RENESAS TECHNICAL UPDATE

製品分類	MPU & MCU	発行番号	TN-16C-A206A/J	Rev.	第1版
題名	R32C/120 グループ ハードウェアマニュアルの誤記訂正		情報分類	技術情報	
適用製品	R32C/120 グループ	対象ロット等	関連資料	R32C/120 グループ ハードウェアマニュアル Rev.1.10 (RJJ09B0504-0110)

R32C/120 グループ ハードウェアマニュアル Rev.1.10 において誤記がありましたので、以下のとおり訂正いたします。

図 15.2 タイマBの構成

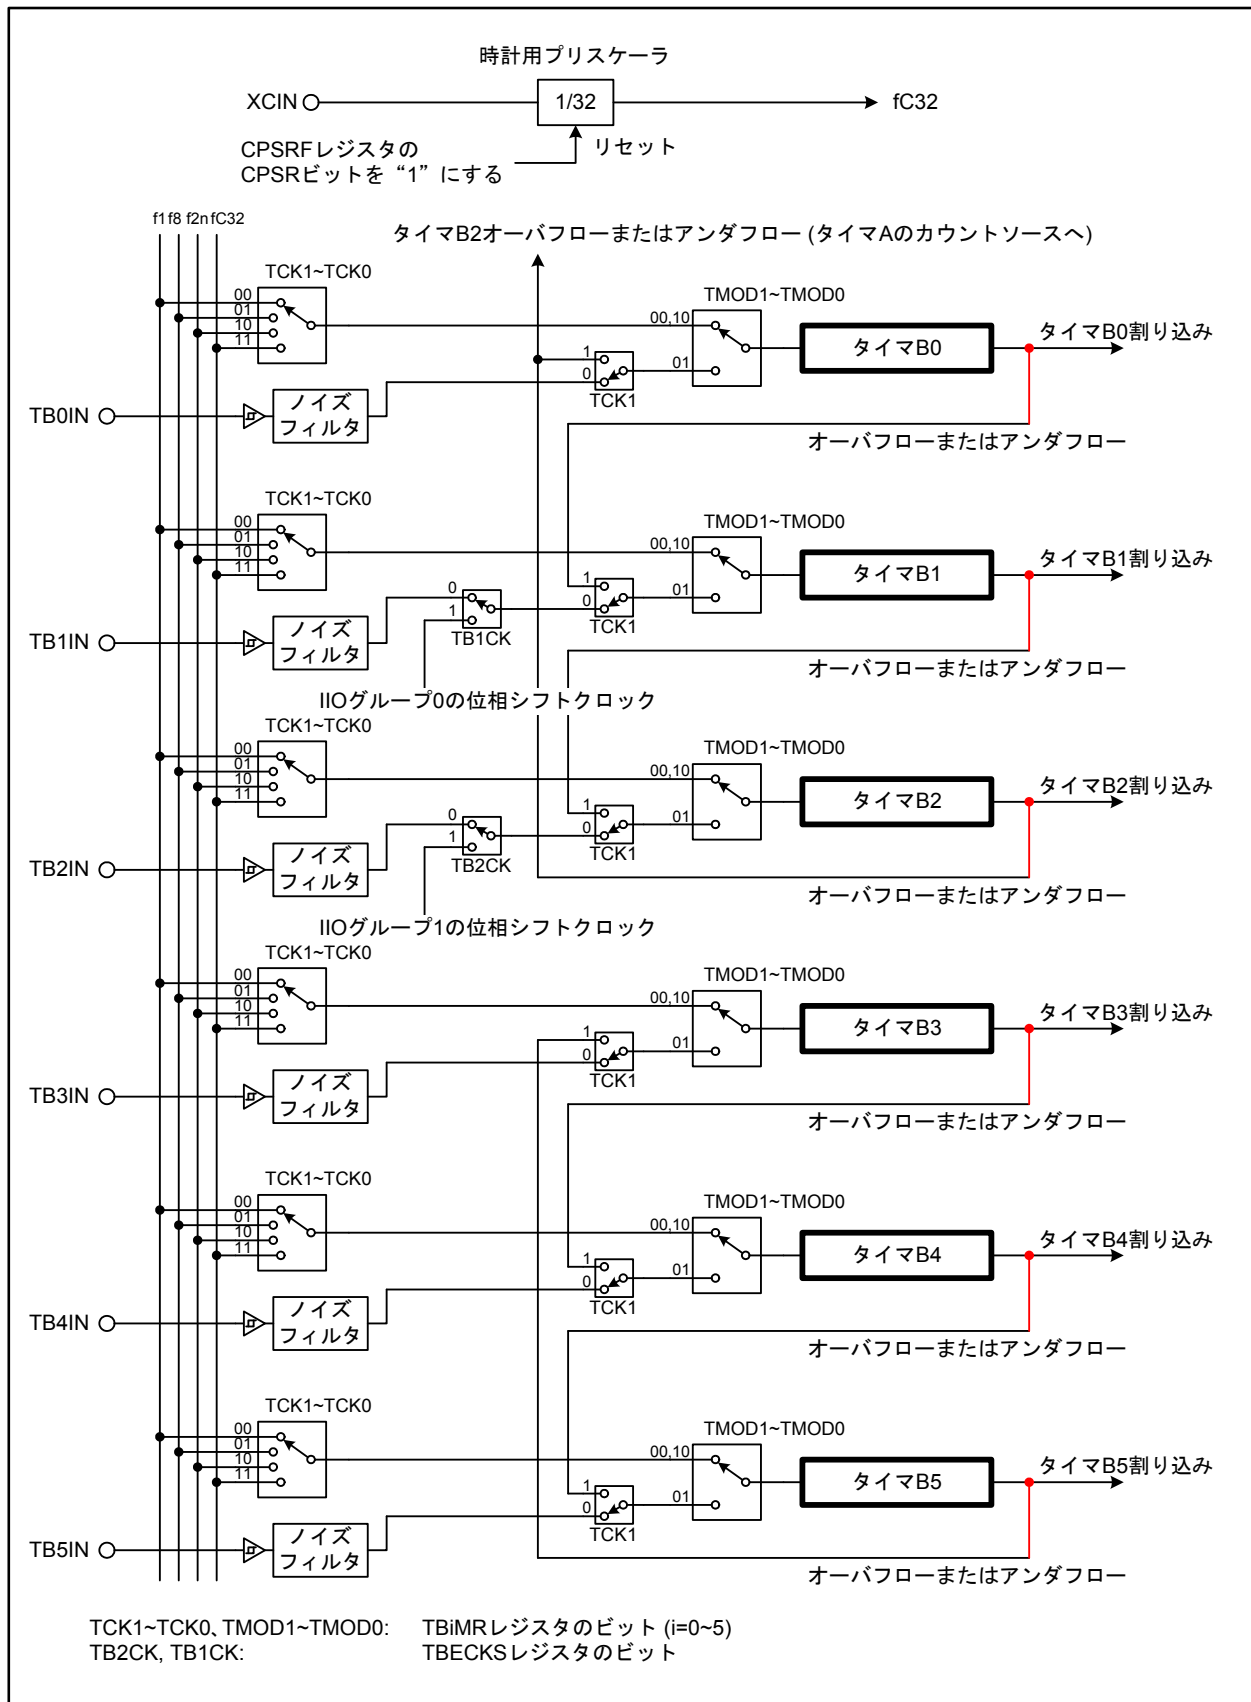
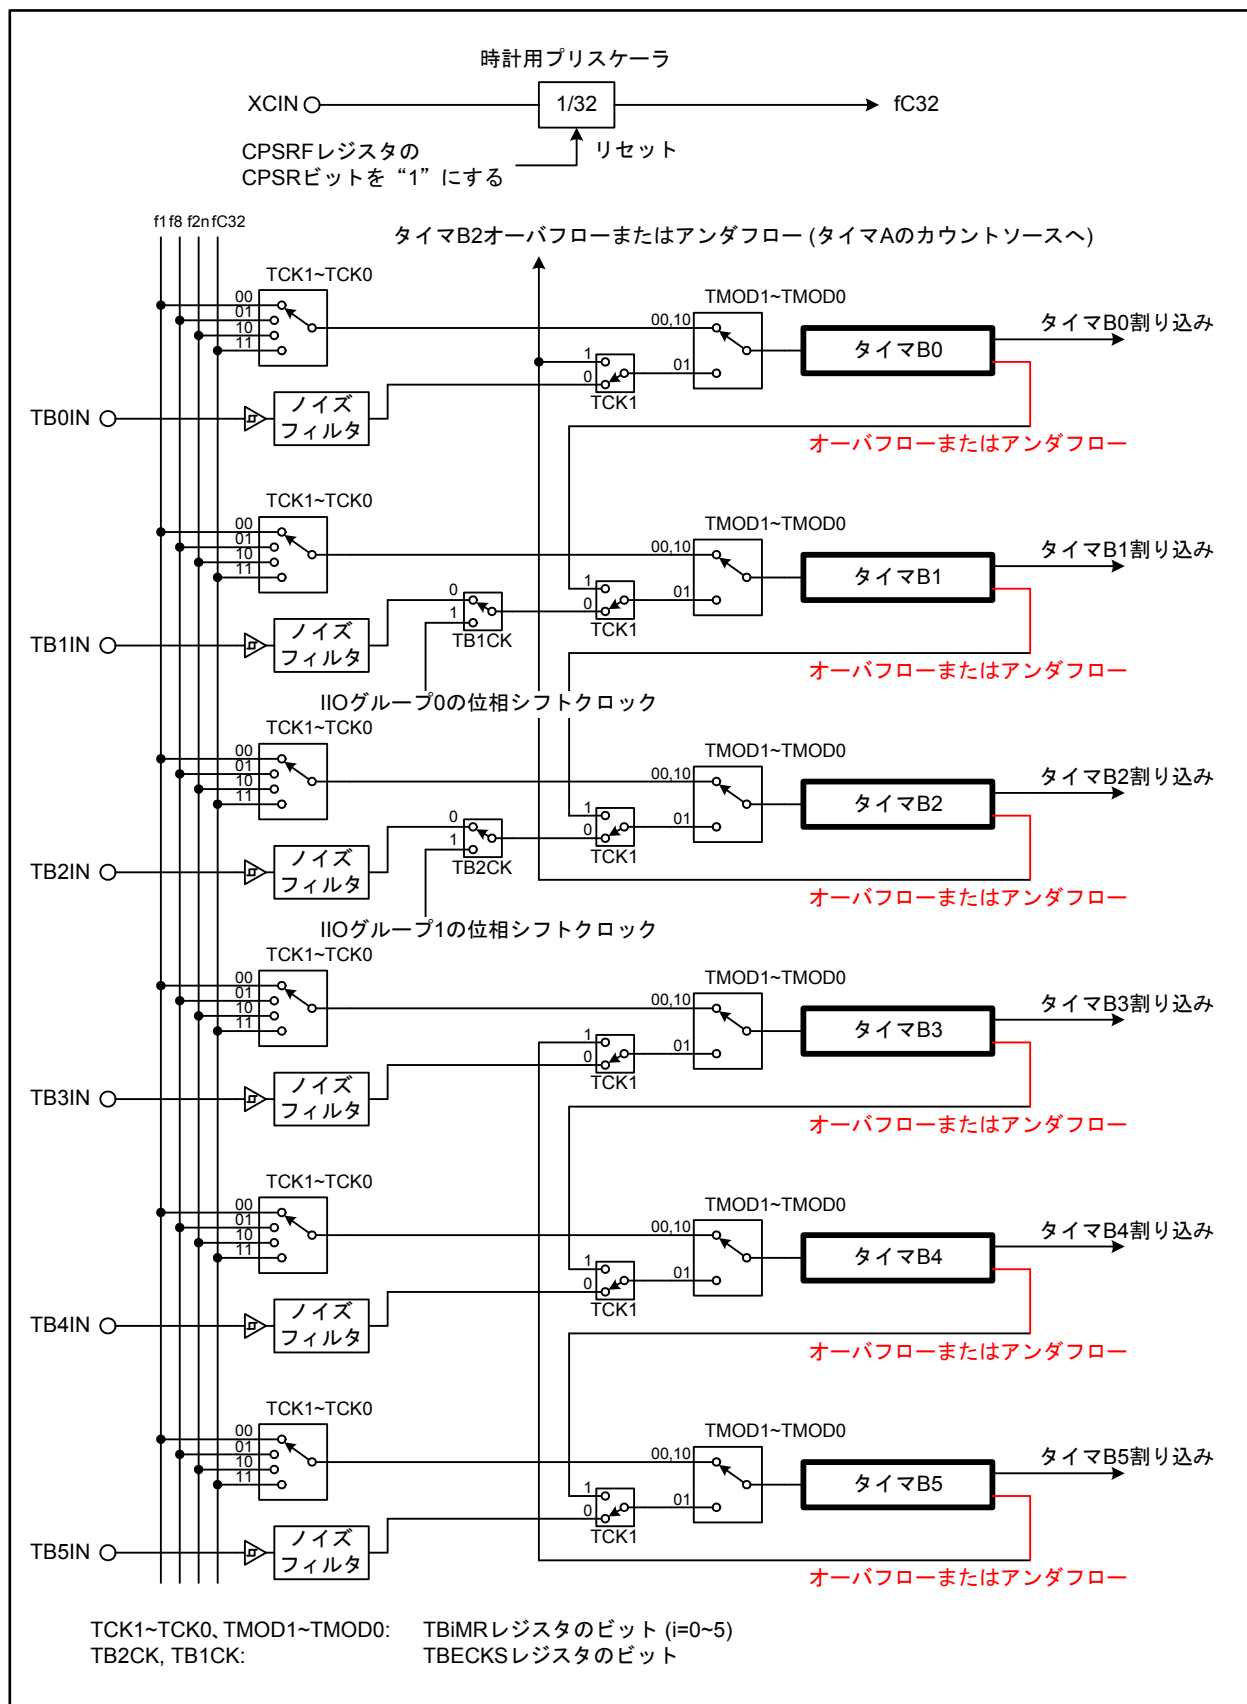
図15.2を以下のとおり訂正いたします。

図20.1 CRC演算回路のブロック図

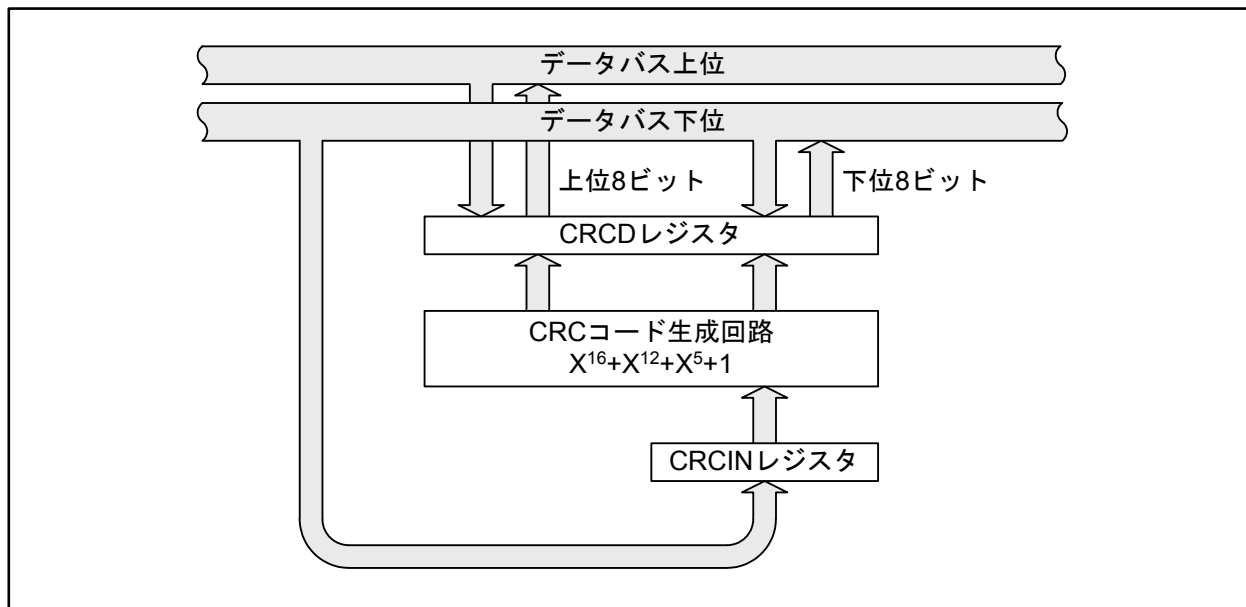
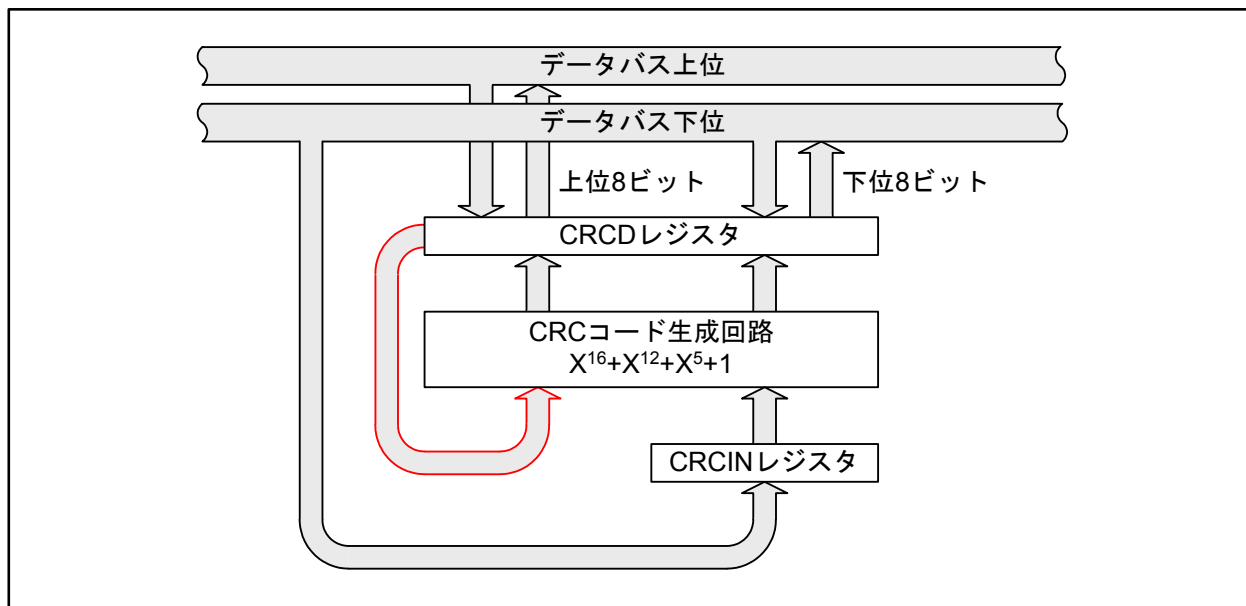
図20.1を以下のとおり訂正いたします。

図24.30 ウェイトモードへ遷移する前の設定例

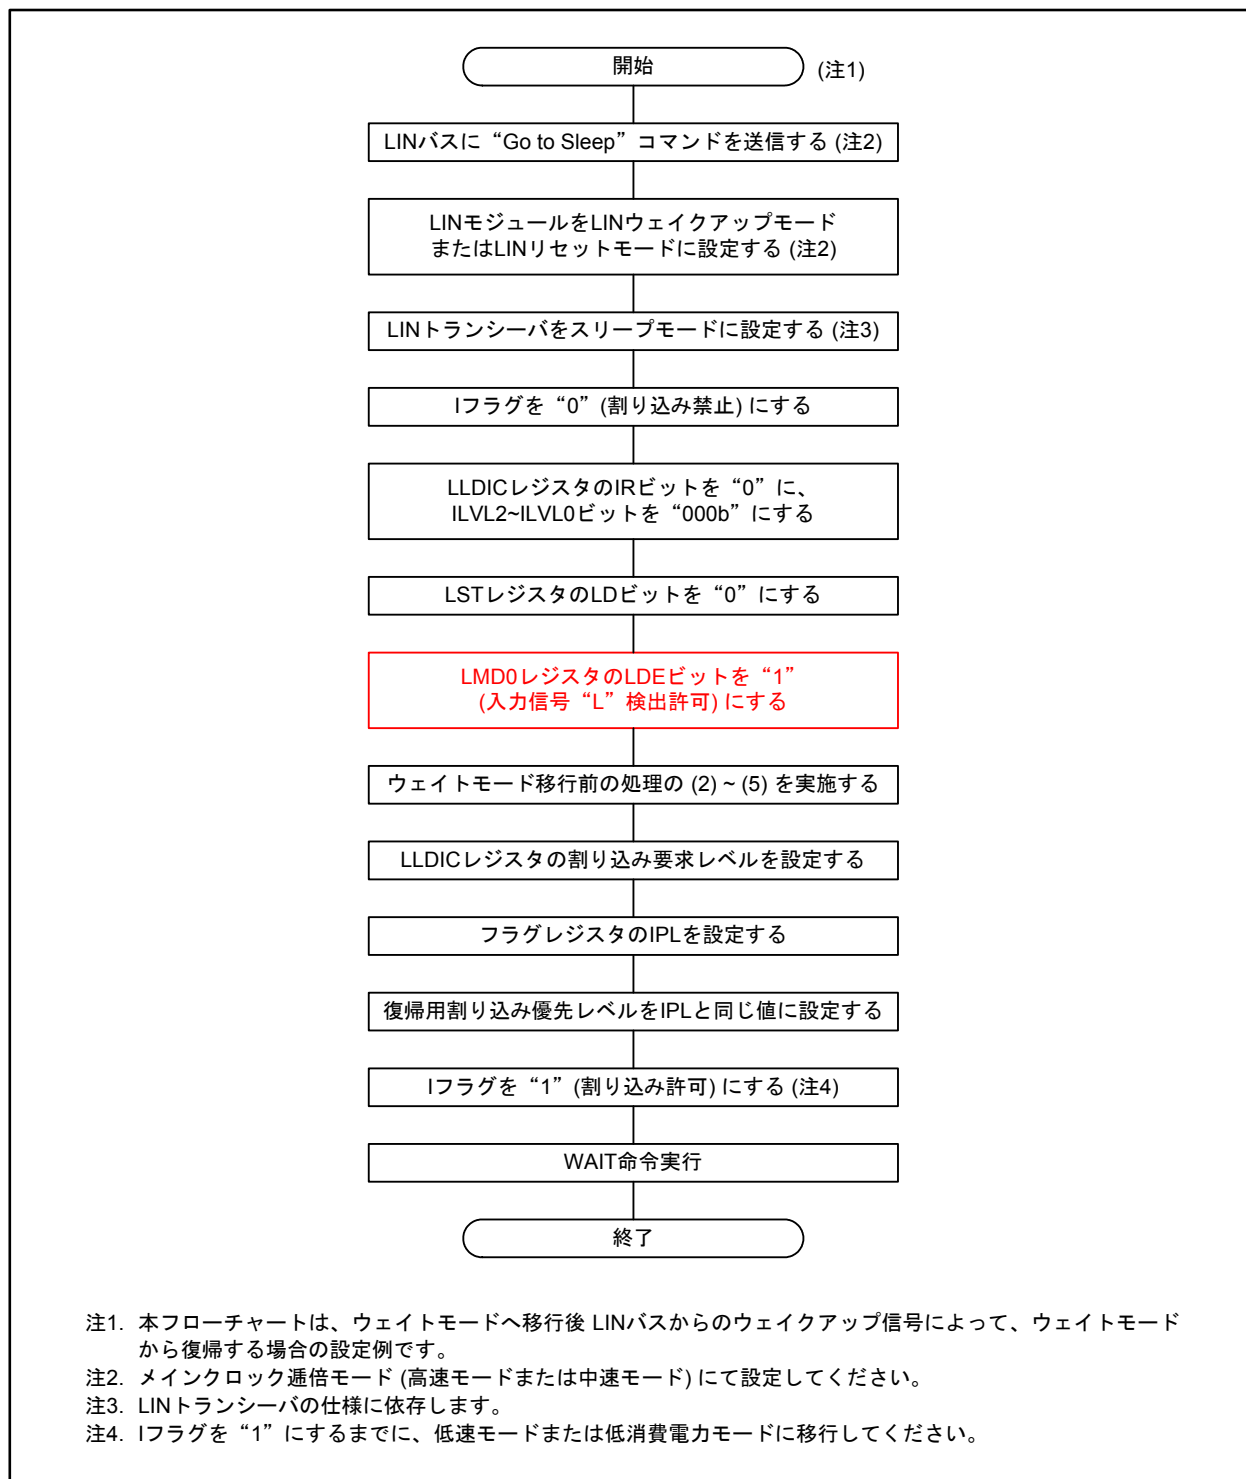
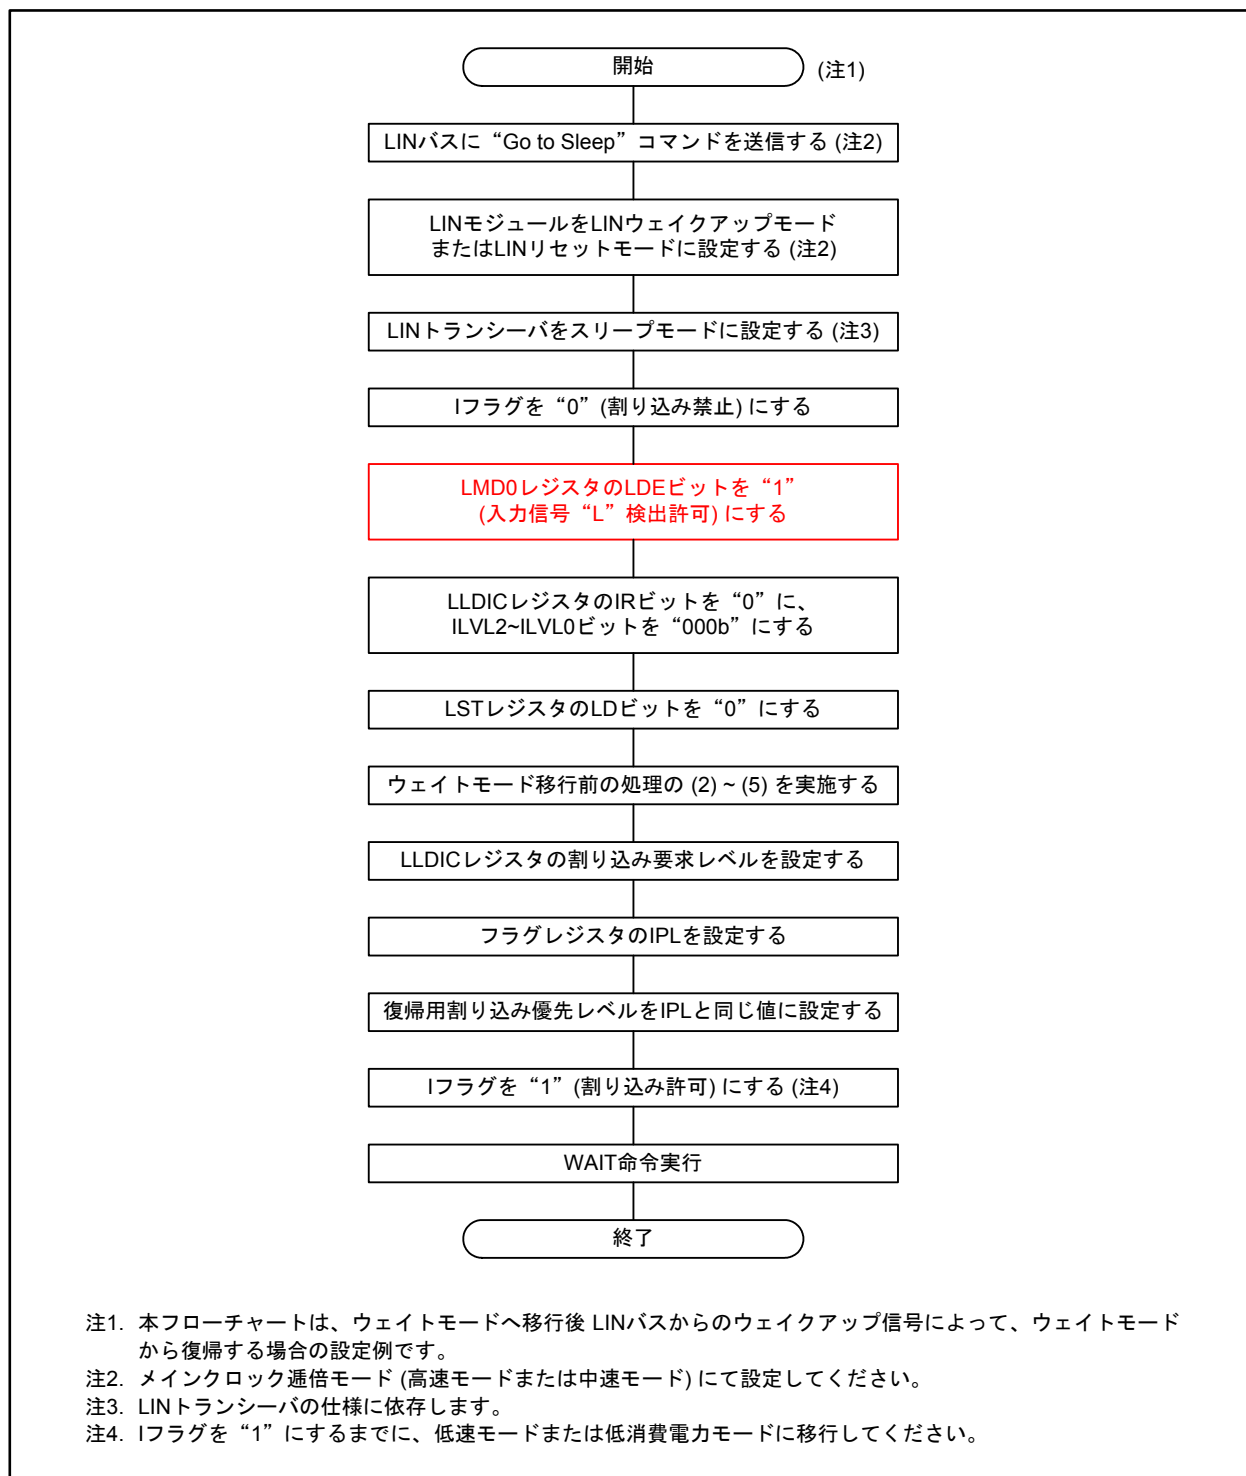
図24.30を以下のとおり訂正いたします。

図24.32 LINj割り込みブロック図(j=0, 1)

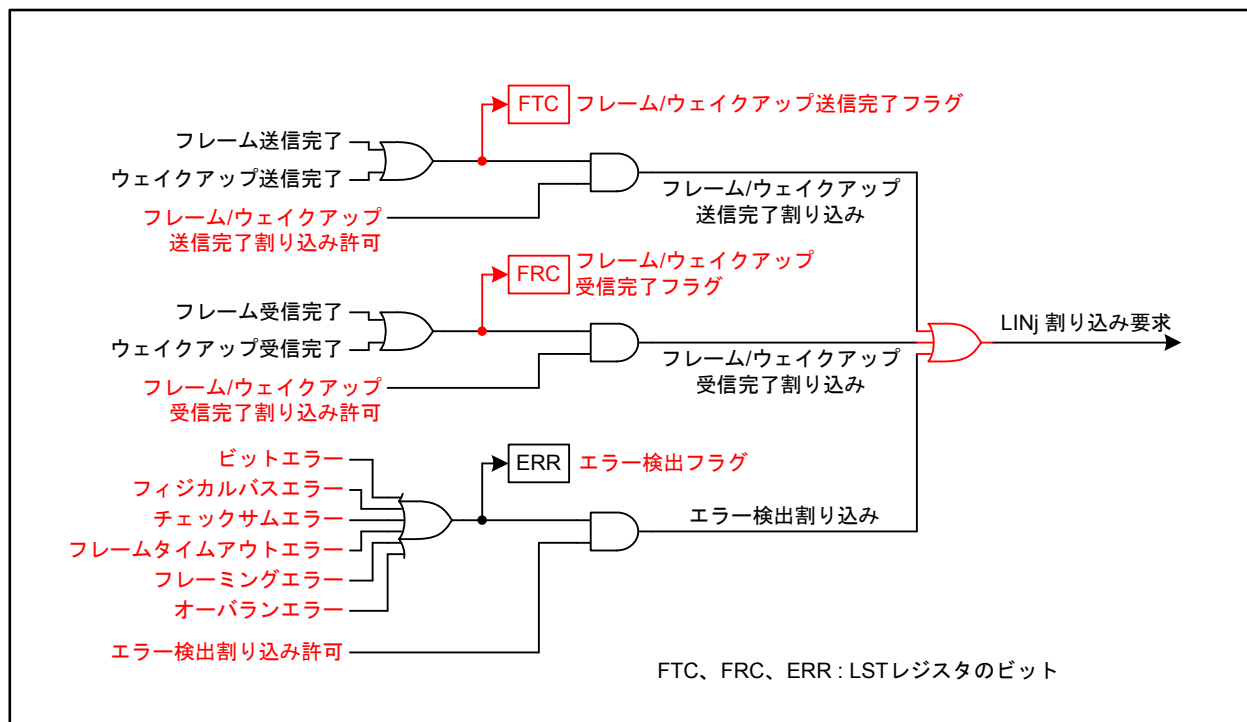
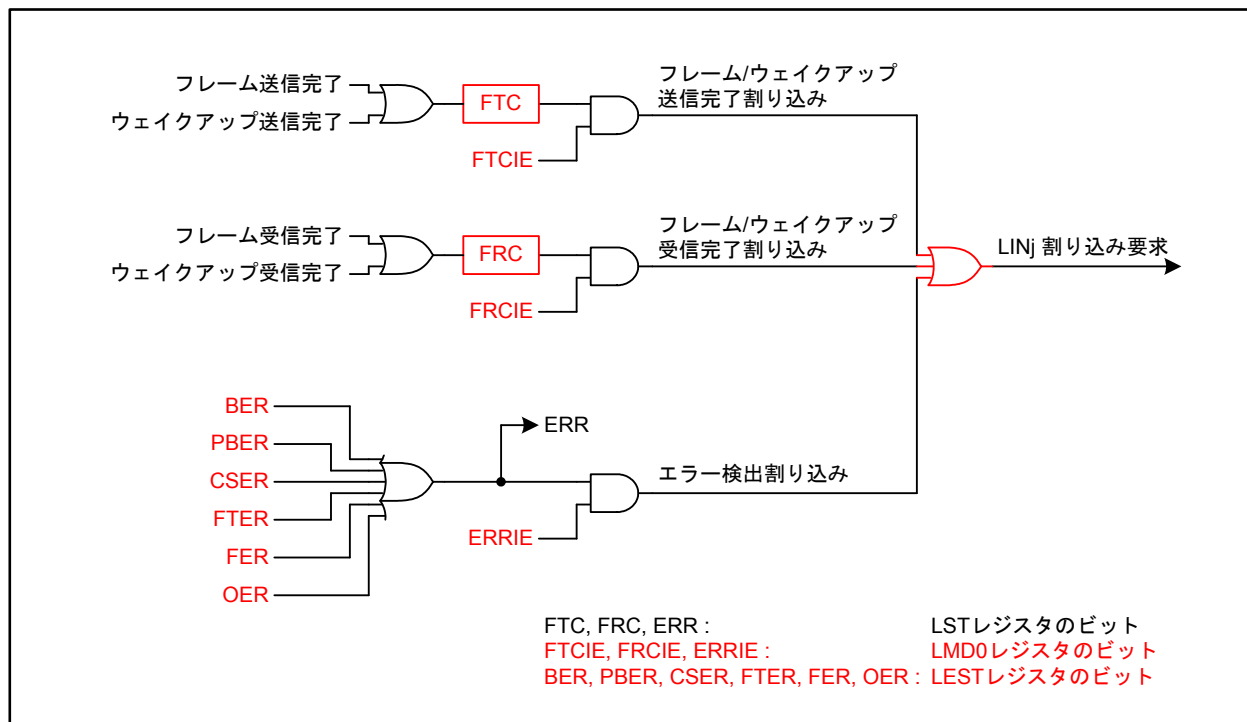
図24.32を以下のとおり訂正いたします。
